污水工程缺失照片

13

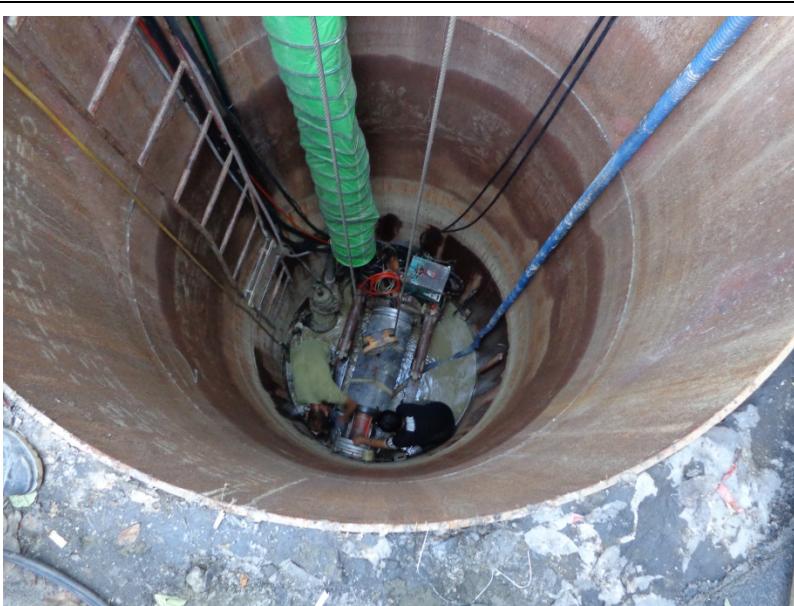
工地現 5 場公噸以上起重機無檢查合格證。
